EVERE. Rue Carli

PERMIS UNIQUE : installer une mini-station d'épuration d'eau

Avis conforme de la CRMS

Modèle X Perco C90 5 EH » de ELOY WATER et situation projetée (extraits du dossier)

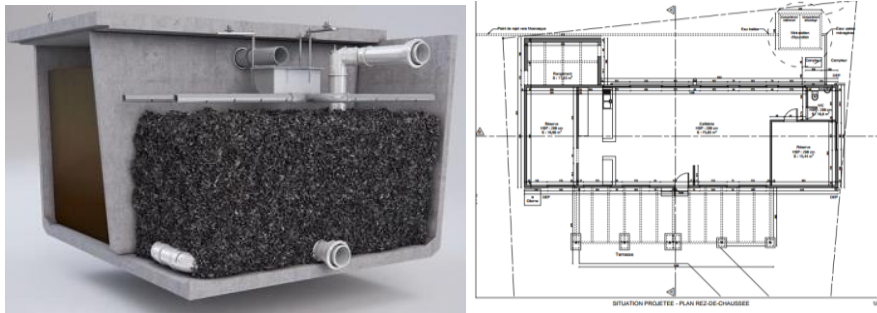
Une fosse septique reçoit actuellement les eaux des éviers et sanitaires du club. L'exutoire de la fosse se déverse vers le Moeraske mais l'endroit de résurgence de ces eaux sur le site n'est pas clairement identifié. Pour assainir cette situation, le demandeur propose d'installer une petite station d'épuration STEP (dimensions 2,65*2,25*1,5 m) en lieu et place de la fosse septique (les indications techniques sont fournies dans le dossier). Après épuration, les eaux traitées sont rejetées dans le Moeraske. L'installation implique le creusement et la mise en place d'une fondation en béton de 8 m³. Elle serait amenée par camion-grue sur le site et enfouie, ne laissant visibles que les chambres de visite et la cheminée. Le tuyau de rejet de l'eau traitée serait dirigé vers le nord et arriverait au-dessus de la zone marécageuse entre les deux étangs. Le club canin s'engagerait à l'entretien récurrent de la STEP. Le dossier précise que la piste de raccordement du club canin au réseau d'égouttage a été envisagée mais rejetée en raison de l'importance du chantier et de la préservation du site (tranchée de 90 m de long sur 2,6 m jusqu'à la rue Carli).

La CRMS apprécie la volonté de trouver une solution pérenne au problème de déversement des eaux usées du club canin vers le Moeraske. Cependant, elle estime que la solution proposée n'est pas sans impact sur le site classé. Bien qu'elle soit considérée comme « traitée » après l'utilisation de la STEP, l'eau rejetée est effectivement encore considérée comme « usée », ce qui n'est pas acceptable en milieu naturel. **Par conséquent, la CRMS émet un avis défavorable sur la proposition et plaide pour une solution qui n'implique aucun rejet d'eau usée dans le Moeraske, comme le raccord à l'égout. Bien qu'ayant potentiellement un impact plus important en phase de chantier, le raccordement à l'égout serait plus durable et nécessiterait moins d'entretien (nécessaire en cas d'utilisation d'une STEP).**
